SERVICE INFO

テンショナープーリー 531 0786 10

エンジンチューニングの仕様変更

テンショナープーリー 531 0787 10 テンショナープーリー 531 0786 10

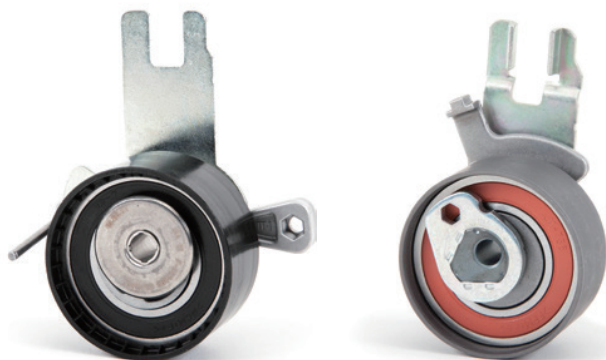
上記の自動車の最新シリーズのエンジンチューニングの仕様変更されました。これにより、エンジン回転数によって歯付きベルトでノイズが発生する可能性があります。

テンショナープーリー 531 0786 10 はこれらのノイズに対応しており、テンショナープーリー 531 0787 10 に代わって提供されます。

テンショナープーリー 531 0786 10 は、現在工場では製造されている自動車の影響を受けるとされるエンジンにすでに取り付けられています。
 新しい部品は上記に記載されている自動車の以前の型式にも取り付けることが可能です。
